原能會「核一廠除役計畫審查案」審查意見

第一章 綜合概述(共 5 項)

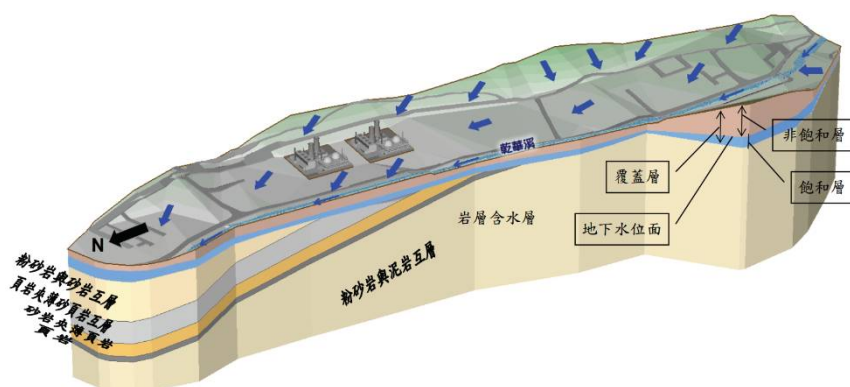
第一次意見中的水文結構是希望台電公司補充水文結構圖於除役計畫第 2 章，而非提供「第二期乾式貯存設施興建計畫補充場址地質特性調查評估工作場址特徵審查專用報告」之評估成果。由除役計畫第 2 章的圖 2-12 可以發現位於一號機與二號機廠房的地下水位線深度約 7.5m~10m，台電公司又說明核一廠區有兩層地下水區域存在，上部區域為砂和礫石所組成河渠道內之水，這些材料均為高滲透性的。若是未來拆除 2 部機組廠房時，因地下含水層上方壓力釋放後，是否會有地下水湧出之問題，請台電公司釐清。

依據文獻「建立核能電廠廠區地下水傳輸基準版概念模式完成報告，民國 101 年 7 月」，核一廠建廠施工時，曾抽除上方非拘限含水層之地下水，以利進行工程。由於並無抽取下方拘限含水層地下水之相關記載，可初步判斷下方拘限含水層於建廠時並無湧出現象。依據目前除役規劃，聯合結構廠房及汽機廠房土木結構僅拆除至地表下 1m 處，地表下 1m 以下之混凝土基礎結構物仍

保留，由於廠房混凝土基礎透水性極低，且保留結構物之高程遠高於建廠時基礎開挖面，故除役期間拘限含水層地下水湧出之可能性將遠低於建廠時。綜合上述資料，研判反應器廠房及汽機廠房下方拘限含水層之地下水應無湧出之疑慮。

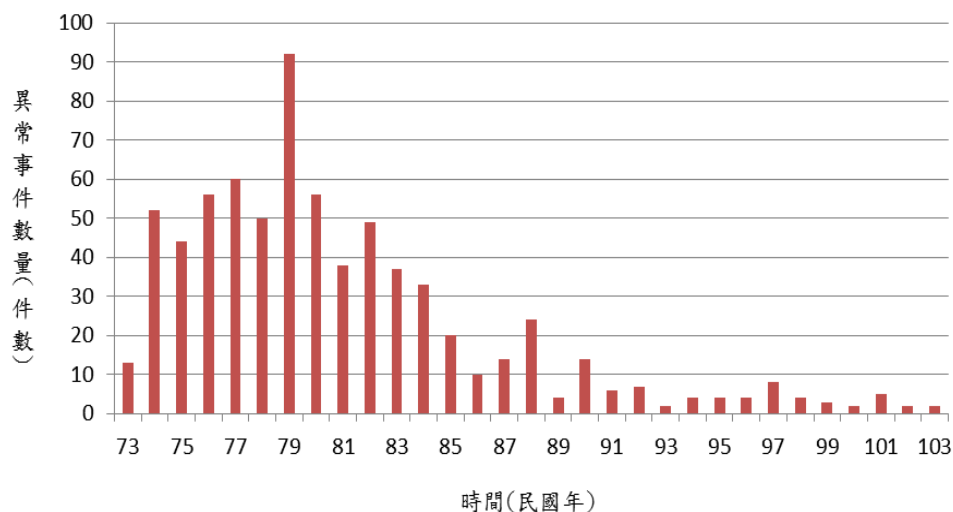
意見 編號	03-015	審查人員代碼	章節	頁碼	狀態
		A05	第三章三 (二)	3-13	結案
第 1 回合審查意見					
有關意外事件報告說明，分析核一廠歷年異常事件報告至 104 年 6 月 30 日止，惟圖 3-3 有關 RER 數量統計僅提供 80 至 102 年間資料，請針對近年 RER 資料進行更新，另雖 80 年以前每年發生異常事件數量較多，但仍應思考如何將此數據統計呈現。					
第 1 回合審查意見回復					
謝謝委員建議。RER 數量統計圖資料更新(73~103 年)如下。另補充說明：RER 紀錄始於 74 年；73~74 年早期稱為 RO 報告，圖中 73~74 年之異常事件

統計件數係依據各年之運轉年報異常事件紀錄所得；惟 73 年前運轉年報並無針對異常事件數量統計，故無法於圖中呈現。

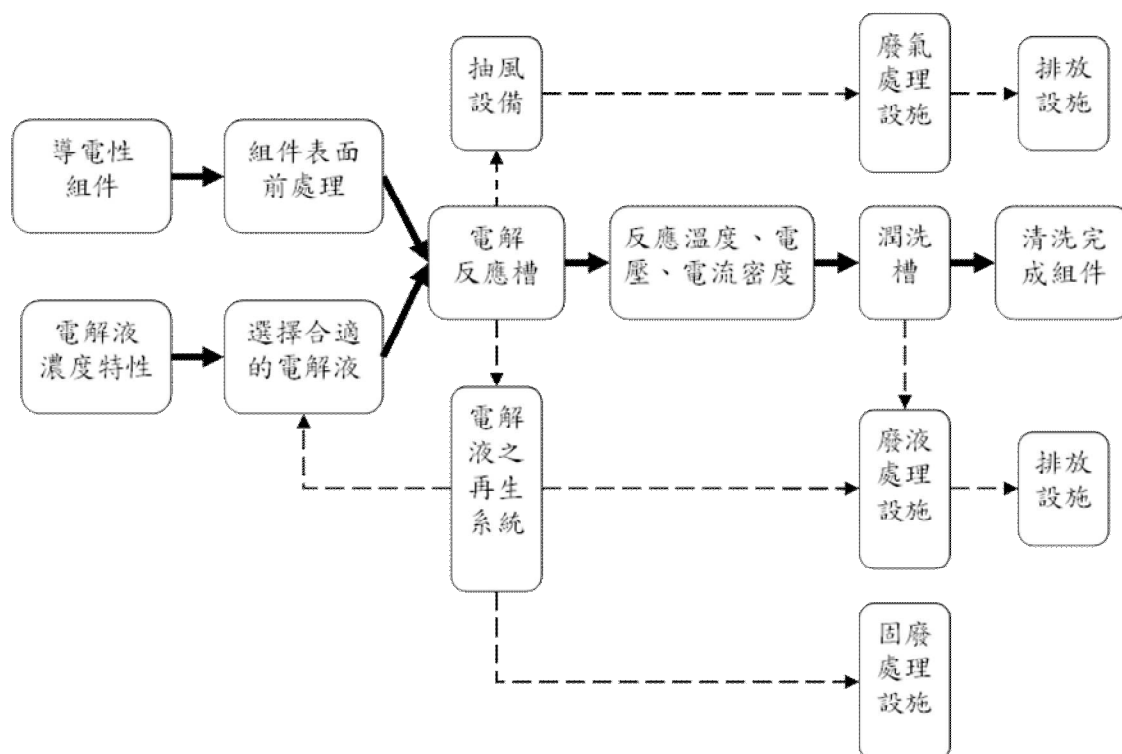
- 8-14 頁，內文「另外，一號機及二號機、聯合結構廠房及汽機廠房之結構、牆面、地面及天花板等混凝土材質亦可能受到污染」，是否為「另外，一號機及二號機、聯合結構廠房及汽機廠房之結構、牆面、地面及天花板等混凝土材質亦可能受到污染。」，請修正。(標點符號缺漏)
- 圖 8-2 核一廠金屬類組件之化學除污作業流程示意圖，及圖 8-3 核一廠金屬類組件之電化學除污作業流程示意圖，此二圖內容一模一樣，請確認是否正確。

- 感謝審查委員意見。依審查意見修訂，如附件 08-016-1-A。
- 依審查意見修訂圖 8-3，如附件 08-016-2-A

圖 9-18 低放射性廢棄物最終處置場開發計畫預定時程

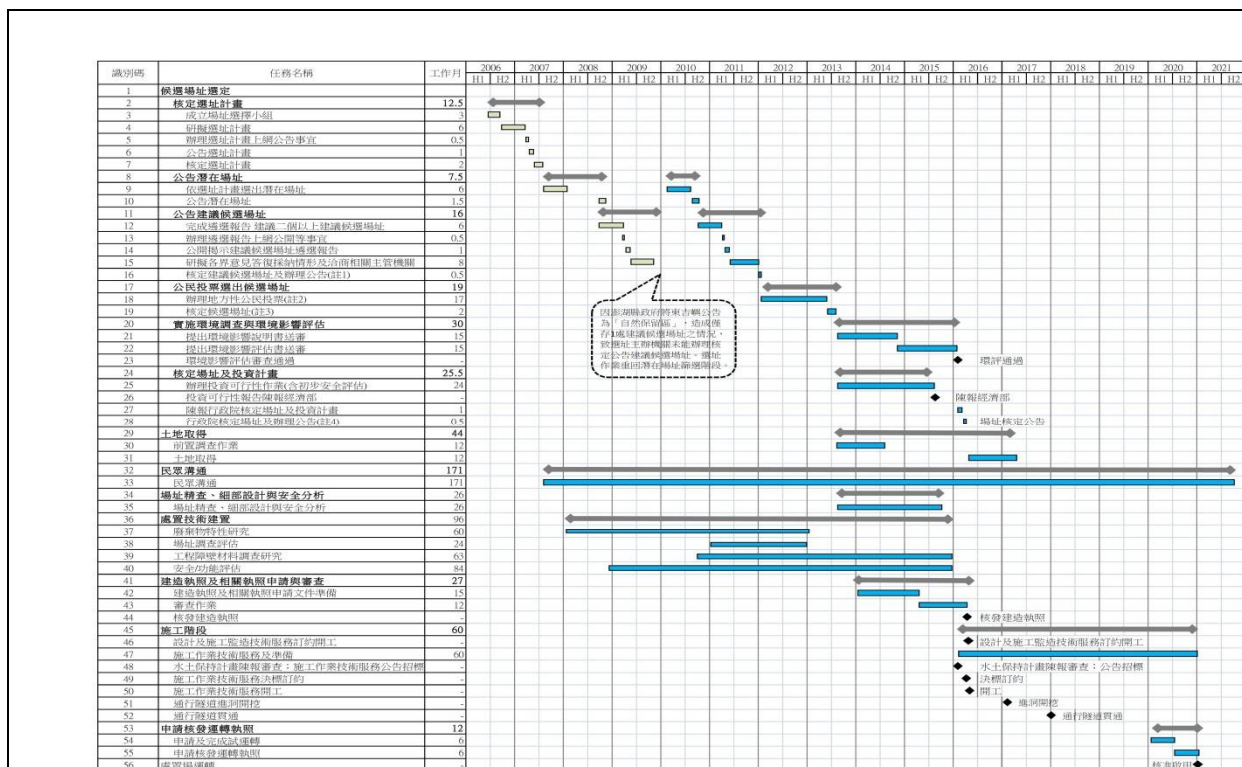
意見編號	09-015	審查人員代碼	章節	頁碼	狀態
		S08、S10、F10、	9	9-61，9-69	結案

註1：核定建議候選場址及公告，條例未規定期限，暫以0.5個月估計。註2：遵照原能會審查意見縮減為17個月為規劃期程，未來再視主辦機關辦理公投實際期程配合調整。
 註3：條例未規定公民投票完成至候選場址核定之期限，公投結果若有二個以上候選場址，經濟部核定時間暫以2個月估計。註4：行政院核定場址所需時間，條例亦未規定，暫以0.5個月估計。

圖9-16 除役低放射性廢棄物廠內運送路線規劃

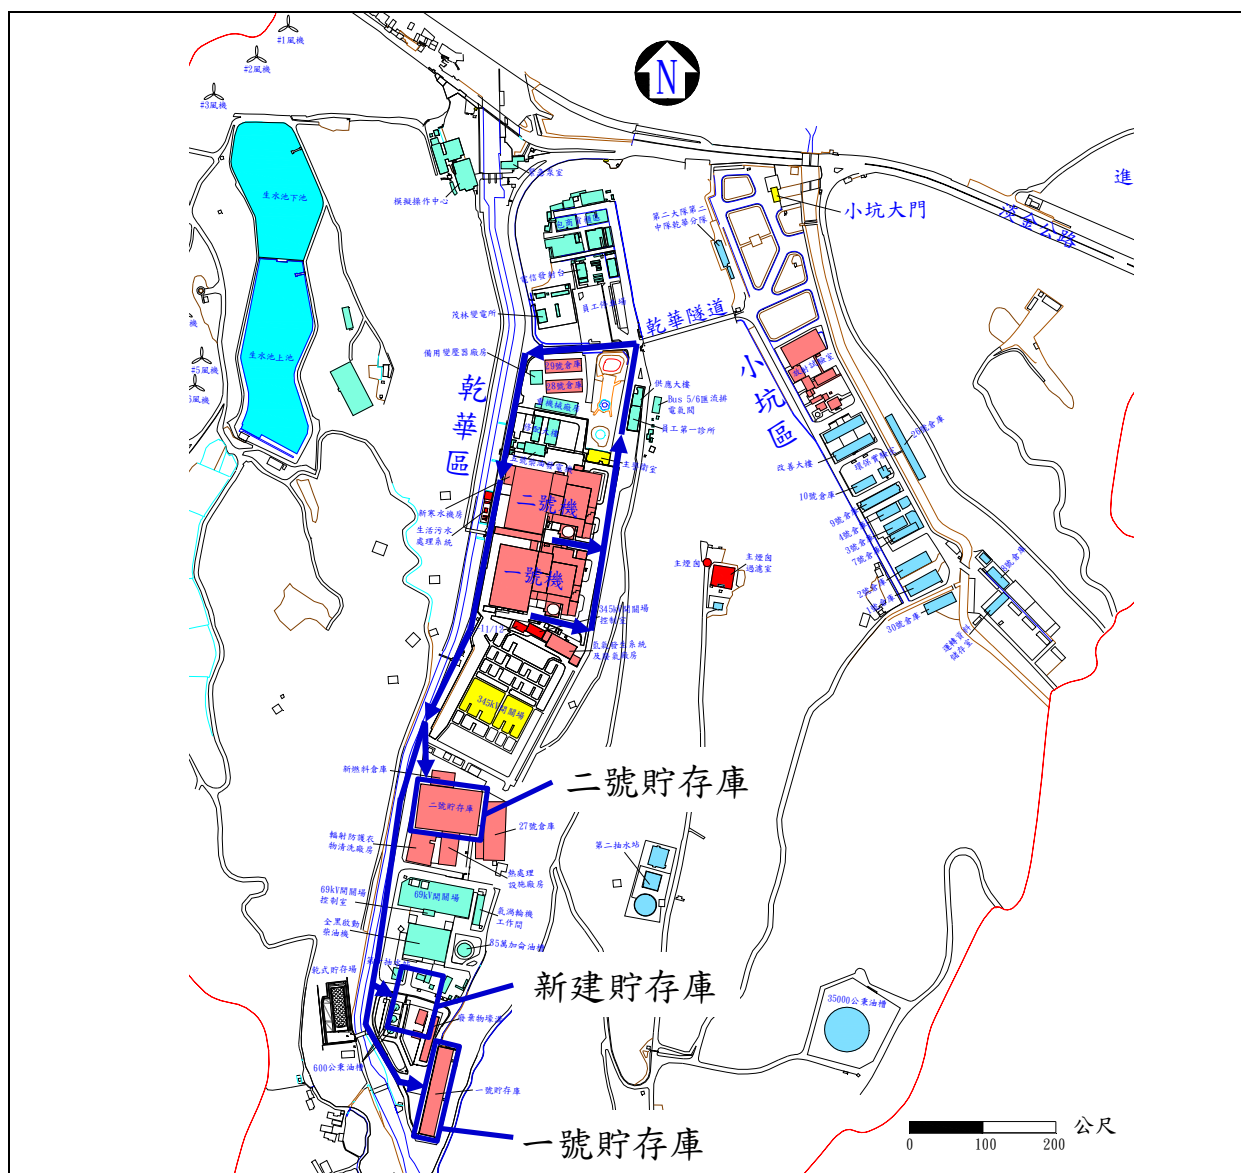
意見編號	09-020	審查人員代碼	章節	頁碼	狀態
		F11	9		結案
第 2 回合審查意見					
1. 請補充說明核一廠現有放射性廢棄物貯存壕溝未來之使用規劃。 2. 圖9-16中新建放射性廢棄物貯存庫之位置已與規劃之用過核子燃料再取出設施重複，請修正。另圖9-17中新建放射性廢棄物貯存庫之位置似已跨入放射性廢棄物貯存壕溝內，請修正。					
第 2 回合審查意見回復					
1.現有放射性廢棄物貯存壕溝位於除役計畫之保留區內，原址規劃未來將作為新設低放射性廢棄物貯存倉庫等設施之用。 2.已修改圖9-16圖，其中新建放射性廢棄物貯存庫與用過核子燃料再取出設施已無位置重疊現象，請委員審閱。 圖9-17為現階段規劃，須將貯存壕溝申請解除管制後拆除，新建放射性廢棄物貯存庫於設置時將跨越此區域，圖示並無錯誤，請委員審閱。					
第3回合審查意見					
1. 依放射性物料管理法，放射性廢棄物貯存設施（核一廠放射性廢棄物貯存壕溝屬之）之永久停止運轉，應擬定除役計畫，報請主管機關核准後實施，惟核子反應器設施廠址內，安全分析報告所涵蓋之貯存設施之除役，經報請主管機關核准者，得與核子反應器設施之除役合併辦理。因此請確認貯存壕溝擬併核一廠除役計畫辦理除役，或另依物管法申請除役；如擬併案除役，請提供壕溝除役之補充文件。 2. 請提供修改後之圖9-16。					
第3回合審查意見回復					
1. 台電公司擬將貯存壕溝之拆除計畫併入核一廠除役計畫書中辦理。並將依照放射性物料管理法施行細則第19、20條之規定，於107.07(第二期乾式貯存興建前一年)提報相關文件。 2. 修改後之圖9-16如下所示。

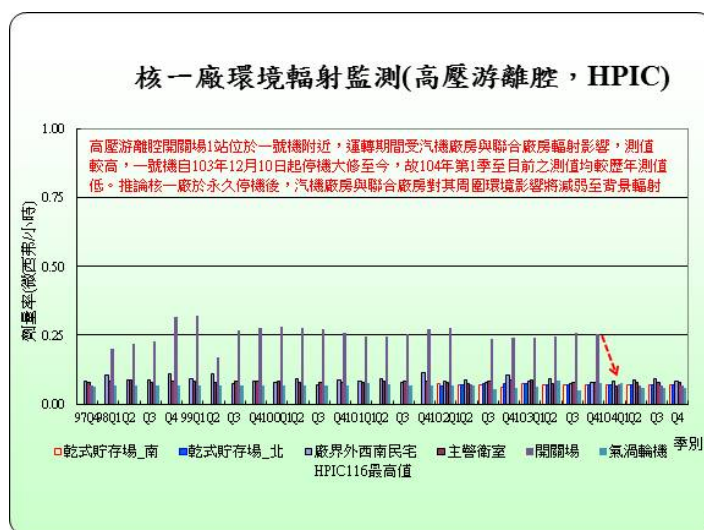
- 第一段中敘述「在直接輻射與向天輻射曝露影響方面，...均在聯合結構廠房、汽機廠房區域建物結構下執行，這些廠房均有足夠的屏蔽且與民眾距離夠遠，對於民眾直接曝露影響將微乎其微」，請提供相關數據及說明。
- 第二段以及最後一段中提到「在除役拆廠階段，仍將保留放射性液體、氣體處理系統與通風過濾系統，直至除役拆廠階段之後期」與「放射性液體、氣體處理系統與通風過濾系統將為維持正常運轉直至該階段後期，預期僅有少量放射性氣、液體會排放至環境」，請說明此處所謂"後期"的時程。

- 感謝審查委員意見。停機後之輻射劑量率，因分裂產物短半化期放射性核種衰變，故劑量率將低於目前運轉中之環境輻射劑量。關於汽機廠房、聯合結構廠房停機後對民眾之劑量影響，將以距兩廠房最近的例行運轉高壓游離腔監測點(開關場)之監測結果作為代表；由下圖，位於開關場之高壓游離腔自 104 年一號機停機後，其環境劑量監測值已降至接近於背景輻射劑量率，故可說明停機後兩廠房對民眾造成劑量影響應甚微。

備註：依照 98~103 年一號機運轉期間開關廠之高壓游離腔監測數據平均值為 0.247 mSv/h(平均值+3 σ 為 0.428 mSv/h)；而 104 年全年一號機停機

時，開關廠之高壓游離腔監測數據平均值為 0.07 mSv/h(平均值+3 σ 為 0.0742 mSv/h)。

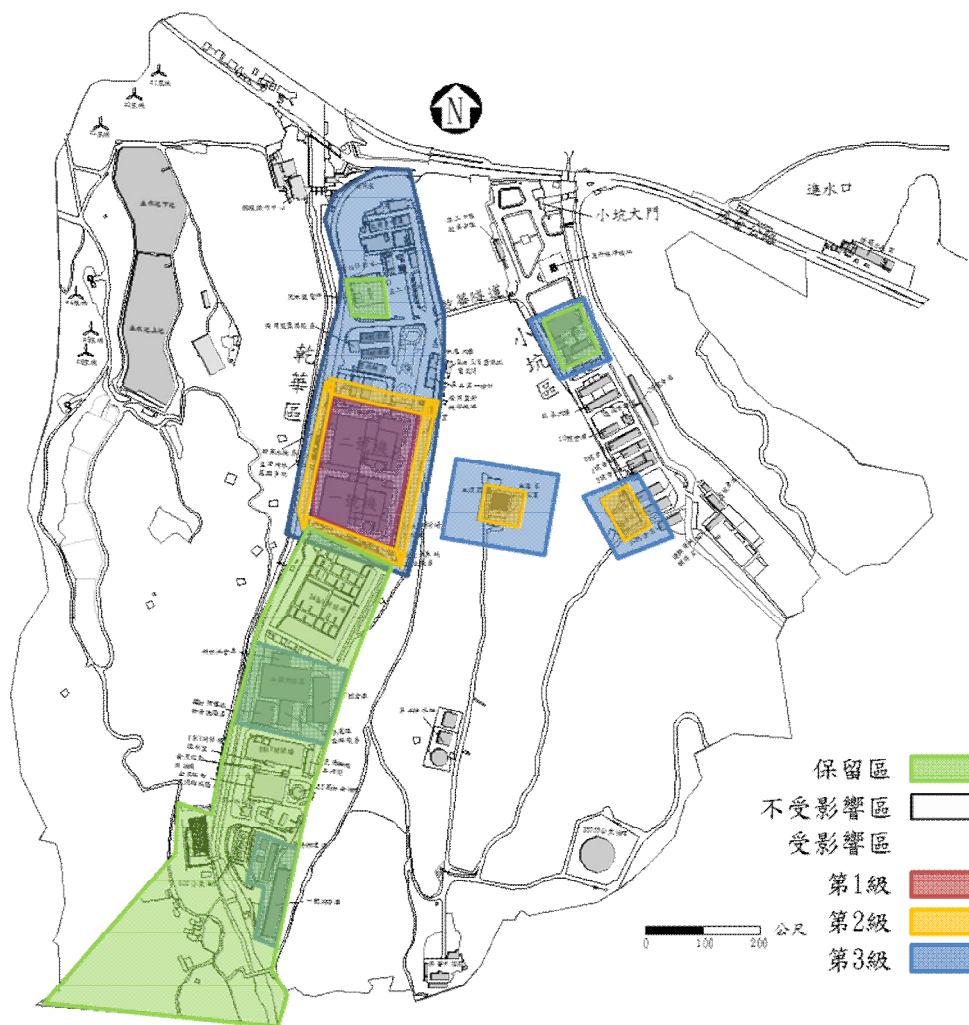
經查第 17-12 頁及第 17-13 頁僅簡略說明受影響區之初步分類，惟未見分佈繪圖，以及偵檢單元之劃分及依據，請補充。

感謝委員意見，依據目前歷史資料分析及初步特性調查結果，可將受影響區分類結果之分佈繪圖如下：
